08.03.2024

Aufstellung eines vorhabenbezogenen Bebauungsplanes mit Grünordnungsplan sowie Änderung des Flächennutzungs- und Landschaftsplanes „Solarpark Wattenberg“**Beteiligung der Behörden und Träger öffentlicher Belange gemäß § 4 Abs. 2 BauGB und öffentliche Auslegung gem. § 3 Abs. 2 BauGB**

Screenshot der topographischen Karte, bayernatlas.de

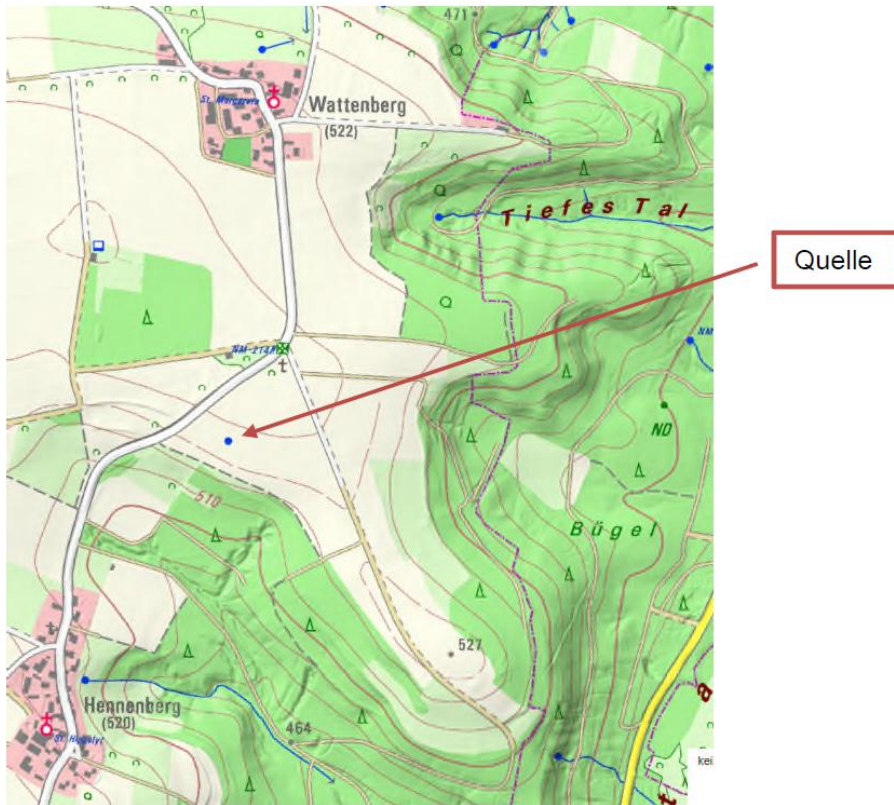
Wir verweisen auf unsere Stellungnahme vom 26.06.2023, in der dargelegt wurde, dass ein Einbringen von verzinkten Gründungselementen nur in der ungesättigten Bodenzone und außerhalb des Grundwasserschwankungsbereichs zulässig ist. In der Abwägung der Stellungnahme wurde nicht darauf eingegangen, auf welcher Grundlage angenommen wird, dass im Planungsbereich kein hochanstehendes Grundwasser zu erwarten ist.

In der topographischen Karte ist im westlichen Vorhabensbereich eine Quelle eingezeichnet (vgl. untenstehender Screenshot).

Uns liegen keine weitergehenden Informationen über diese Quelle vor, die Darstellung legt jedoch nahe, dass zumindest im Nahbereich hohe Grundwasserstände zu erwarten sind. Das Einbringen von Stoffen in das Grundwasser stellt einen wasserrechtlichen Benutzungstatbestand dar.

Wir empfehlen daher dringend, den nachfolgenden Absatz unter Punkt 4.5 der textlichen Festsetzungen, dritter Spiegelstrich, aufzunehmen:

Verzinkte Ramm- oder Schraubfundamente sind nur zulässig, wenn sie nicht ins Grundwasser einbinden. Der höchste Grundwasserstand ist durch Baugrunduntersuchungen zu ermitteln. Alternativ sind andere Materialien, von denen kein Stoffeintrag ausgeht, oder andere Gründungsverfahren zu verwenden.

Die Hinweise werden zur Kenntnis genommen. Die Stellungnahme wurde im Stadtrat eingehend behandelt. Nach den Angaben im Umweltatlas Bayern ist am Vorhabenstandort nicht mit Staunässe durch Grundwasser zu rechnen. Jedoch ist in der historischen Karte ebenfalls eine Quelle an der Stelle wie vom WWA angegeben, daher wird der Hinweis berücksichtigt und unter B 4.5 folgende Festsetzung ergänzt:

Verzinkte Ramm- oder Schraubfundamente sind nur zulässig, wenn sie nicht ins Grundwasser einbinden. Der höchste Grundwasserstand ist durch Baugrunduntersuchungen zu ermitteln. Alternativ sind andere Materialien, von denen kein Stoffeintrag ausgeht, oder andere Gründungsverfahren zu verwenden.
